Objet :

Passage Piétons Ormeau - Lécrivain

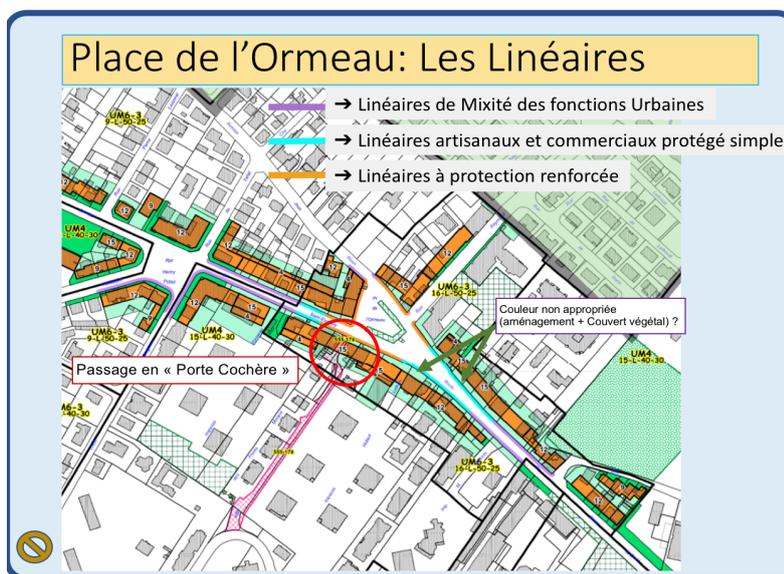
Mandaté par son Assemblée générale 2018, le CQOM demande que le graphique de détail au niveau de la place de l'Ormeau soit corrigé pour que le passage piétons entre la, place de l'Ormeau et la rue Emile Lécrivain reste à ciel ouvert sur l'ensemble de son tracé.

Sur son débouché au niveau de la place de l'Ormeau ce chemin risque, à la lecture du document graphique, d'être transformé en un "tunnel" ou "passage couvert", de par l'existence d'un graphique de détail de type B.

Un risque existe pour que le passage piéton débouche au niveau de la place de l'Ormeau dans un tunnel de 11m à 12 m de long à travers des bâtiments qui sont appelés à remplacer les constructions actuelles.

Une telle structure est propice à créer une zone d'insécurité de jour comme de nuit.

Nous demandons que le DGR, qui pour le PLUI-h fait référence en termes de réglementation, soit corrigé et fasse apparaître au niveau du débouché de ce passage "Ormeau/Lécrivain" un espace libre de 6,0m de part et d'autre du chemin, par analogie avec la règle de construction en zone UM6.
